メキシコ合衆国
幹線鉄道電化計画調査
報告書

メキシコ合衆国
幹線鉄道電化計画調査

2) 入札書類(原案)に記載の仕様書(原案)に対する意見

2-2 仕様書原案に対する意見

圖 2-3 主電動機の主要特性

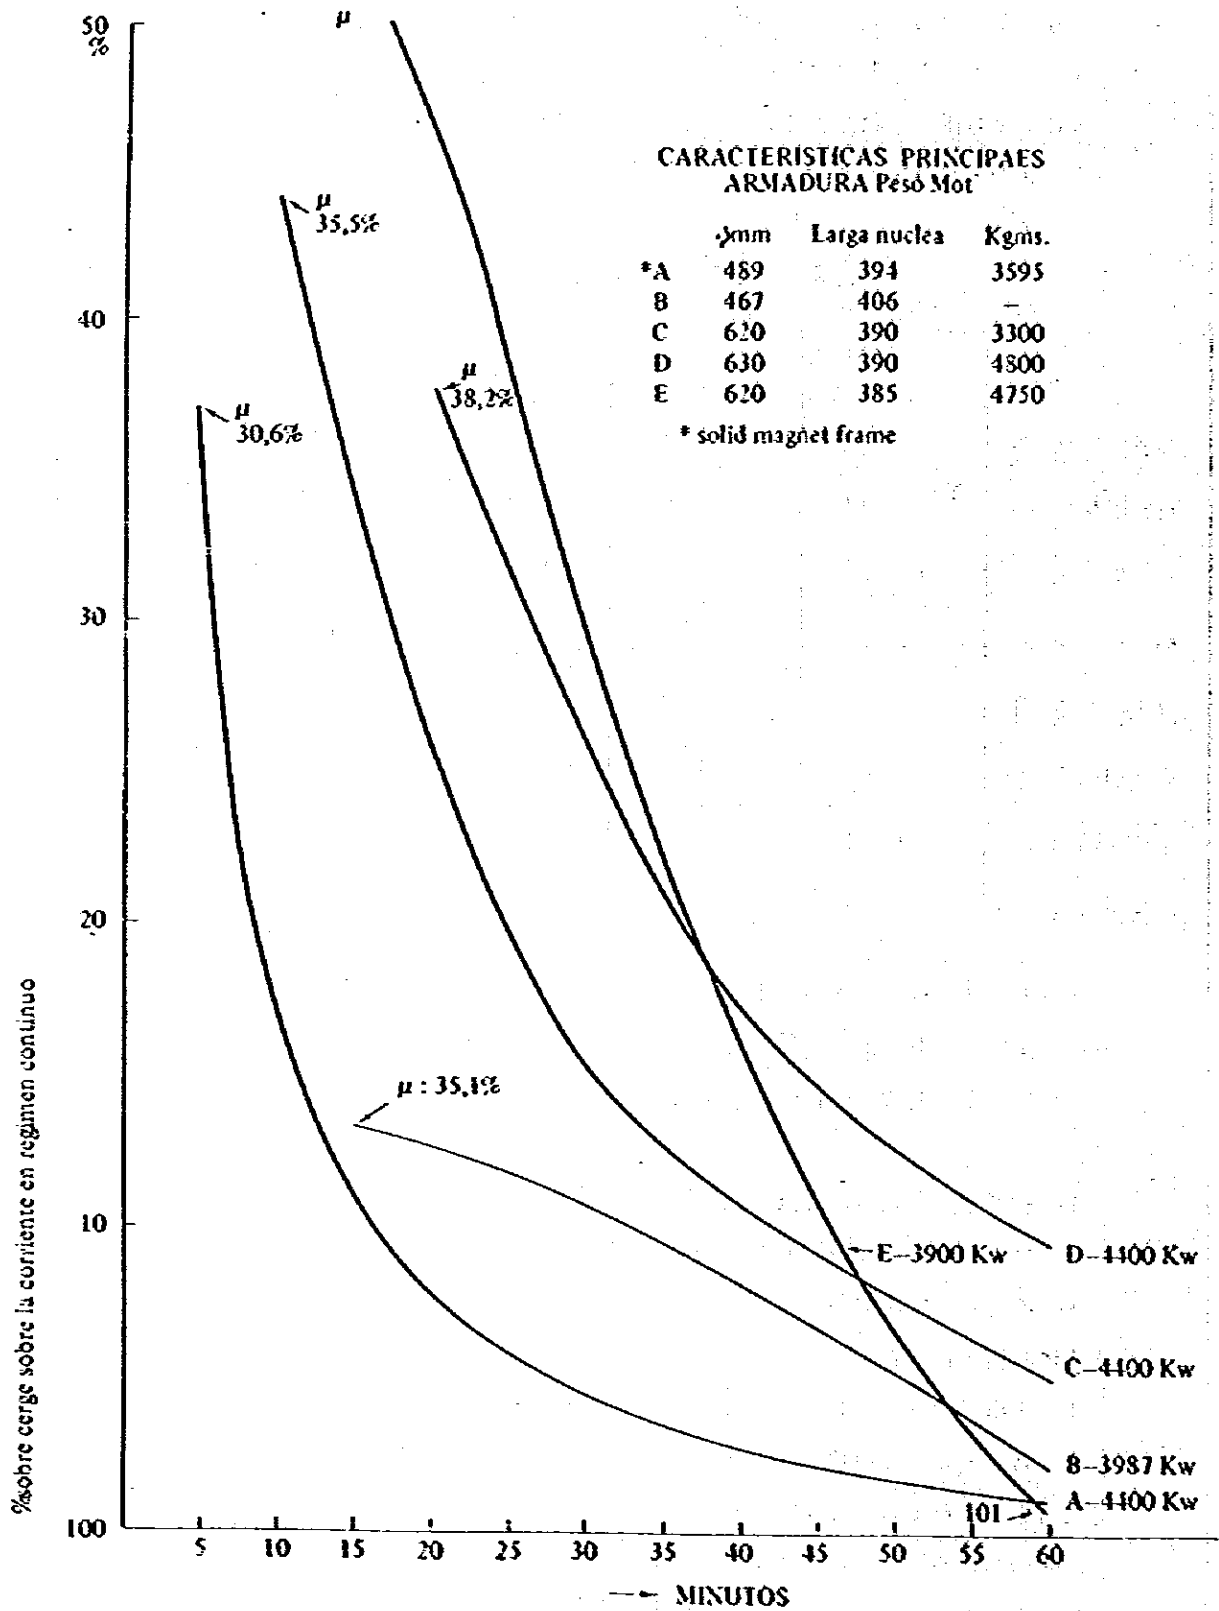
SCTより提示された各応札者の主電動機の主要項目および特性は、表Ⅱ-2-5、図Ⅱ-2-3のとおりである。

A, B社の主電動機とC, D, E社を比較すると、電機子直径が特に小さいことが目につく。これは電機子の表面電流密度が相当大きく、発熱密度が高いことを意味している。このため、過度の温度上昇を防止するため、大量、高風速の冷却空気を送風していること。あるいは、電機子コイル部に冷却風ダクトを設け、放熱効果を向上させること等の対策がとられているものと推定される。

前者(大量の冷却空気)は、こう配途中における停車、再起動時に急激な過温度上昇および冷却風フィルタの日詰りによる冷却風量減少等の発生が懸念される。

後者(電機子コイルの冷却風ダクト)は主電動機保守面および絶縁寿命面に大きな問題を生ずるおそれがある。

以上述べたことを総合評価すると、A, B社の主電動機は、電気式ディーゼル機関車

のように、発電機からの安定した電圧で使用される場合、あるいは平担線区で使用される過負荷耐量の少ない主電動機と推定される。また、交流電気機関車のように電圧変動巾が大きく、こう配再起動条件等の苛酷な使用には適していないものと考えられる。

図2-4 こう配起動時の温度上昇を検討する
実負荷想定電流パターン

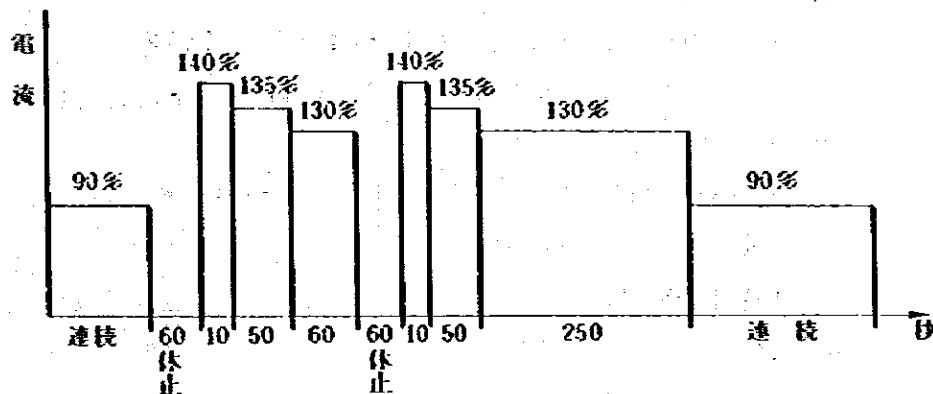
主電動機のこう配起動時の過負荷時の温度上昇の計算方法は、ある線区とけん引定数を想定した負荷パターンにもとづいて算定している。今回Mexico市-Irapuato間の電気機関車の場合については、図のような負荷パターンを想定し、その過負荷に主電動機が耐えられるよう検討しておくことを推奨する。なお図の負荷パターンの根拠としては、機関車2両重連で貨物6000tonをけん引し、7.5%のこう配を上る場合を想定した。

7.5%のこう配区間の長さを考慮し、初期条件として90%電流(0.75%区間のバランス電流にほぼ等しい)を連続通電し、一旦停止60秒後に起動、再び停止60秒後再起動を行なったことを想定している。
